인천광역시 공동주택 품질검수 결과서

품질검수 결과(총괄표)

01. 건축분야 (1)

사진1(내용작성) 특고 케이블 상표시 미비

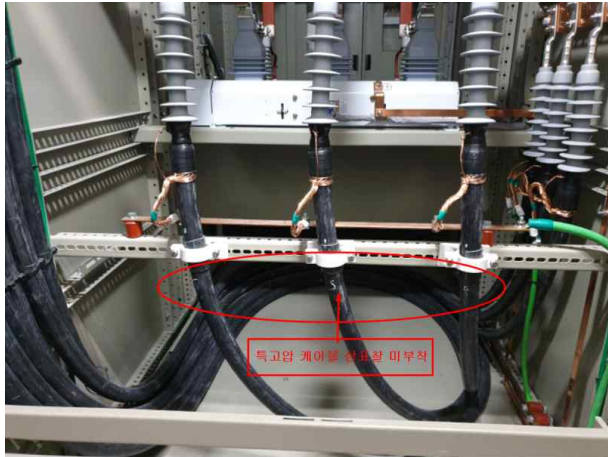
연번	지적사항	사진 번호	비고
1	특고압 케이블 각 상표시 표찰 미 부착	1	
2	발전기 운전반 하부 커팅부위 케이블 손상 방지 미비	2	
3	배전반 및 분전반 CABLE NAME 표찰 미비	3	
4	독서실 및 헬스장 분전반 문틀 틈새 막음처리 미비	4	
5	커뮤니티 센터(독서실 등) TV 증폭기함 콘센트 고정 미비	5
